Mission régionale d'autorité environnementale
NORMANDIE

**Avis délibéré
Implantation de quatre éoliennes
Parc éolien de la Plaine des Vaulois
sur la commune de Saint-Ouen-le-Mauger (76)**

N° MRAe 2026-21740

Figure 2 : Plan d'implantation des éoliennes et des autres éléments du parc (source : EI, carte 1 p. 15).

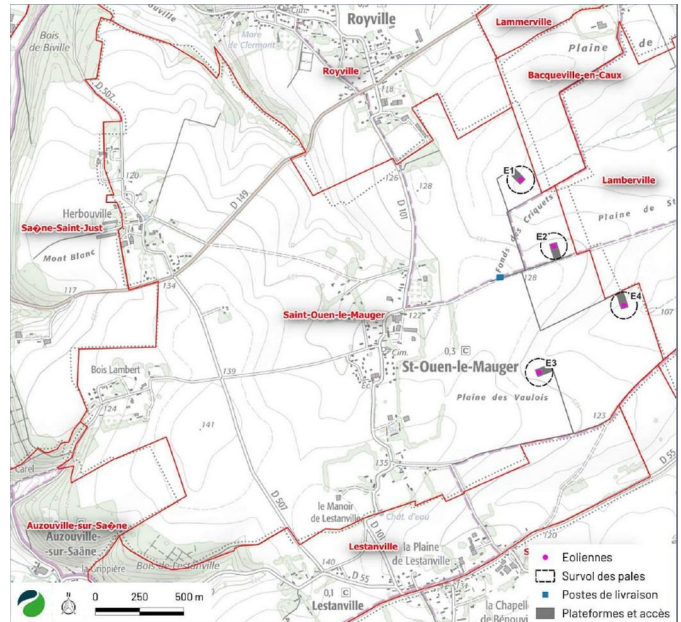
Pour l'autorité environnementale, la proximité de l'éolienne E1 avec un élément propice au cycle biologique des chiroptères (bosquet) justifierait de revoir à la hausse les niveaux d'impact du projet sur les chiroptères, d'autant qu'ils s'ajoutent à ceux des autres parcs existants et en projet.

L'autorité environnementale recommande de réévaluer le niveau d'impact brut du projet sur les chiroptères, compte-tenu de la proximité de l'éolienne E1 du projet avec un habitat propice à ces espèces, et des effets cumulés du projet avec ceux des autres parcs éoliens existants ou en projet dans le secteur.

Ces mesures de réduction ou d'accompagnement paraissent insuffisantes compte-tenu des impacts forts du projet sur le paysage. Pour l'autorité environnementale, le dossier devrait étudier d'autres mesures d'évitement ou de réduction, telles que la prise en compte de la cohérence visuelle du schéma d'implantation des éoliennes, le déplacement ou la suppression de l'éolienne E3 du projet.

L'autorité environnementale recommande de réexaminer l'implantation de l'éolienne E3, voire d'envisager sa suppression.
